Réf. CRMS : AA/MB/BXL30006\_690\_PUN\_Bois\_de\_La\_Cambre\_Terrasse

**Objet : BRUXELLES. Bois de la Cambre – Avenue des Genêts.**  
**Demande de permis unique portant sur l'installation d'une terrasse temporaire devant un kiosque**  
**du 01/10/2019 au 20/12/2023 (régularisation)**

**Avis conforme de la CRMS**

Extensions de la terrasse.

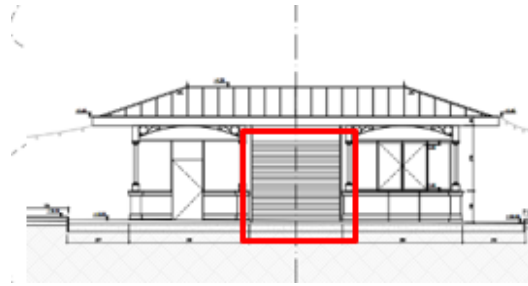
La présente demande vise la régularisation de cette terrasse mais aussi son agrandissement pour passer d'une superficie de 120 m<sup>2</sup> à 379 m<sup>2</sup>, lequel s'est fait en plusieurs phases (voir illustration ci-dessous).

Elle peut cependant valider le placement d'une terrasse temporaire dont la superficie correspond à la projection au sol de l'emprise du « kiosque » (zone A). Considérant les contraintes liées à la présence d'un sol marécageux, ne permettant pas d'absorber rapidement des quantités d'eaux pluviales, elle comprend l'élargissement de +/- 70 cm en panneaux de coffrage à l'arrière du « kiosque » en lien avec les besoins en termes de déplacement du personnel ainsi que l'élargissement (zone B) en vue de créer une connexion avec le cheminement du parc. Cet élargissement induit également la présence d'escaliers au droit du « kiosque » pour assurer la sécurité des usagers en lien avec la différence de niveau du terrain en pente. Cependant, la CRMS n'estime pas nécessaire les extensions des zone C et D, avec une proximité trop proche du massif forestier qu'il convient de protéger des impacts de l'usage du « kiosque » et de la terrasse.

- soumettre à l'approbation de la DPC un plan détaillé et une coupe des volets au niveau de la partie centrale du « kiosque » ;
- Réduire l'emprise de la terrasse à la projection au sol élargie du « kiosque » correspondant à la zone A, et B, tel que mentionné sur le plan de la figure n°4 en page 8 de l'évaluation appropriée des incidences (reprise ci-dessus dans l'avis), incluant également l'élargissement de 70 cm en panneaux de coffrage à l'arrière du « kiosque » ;
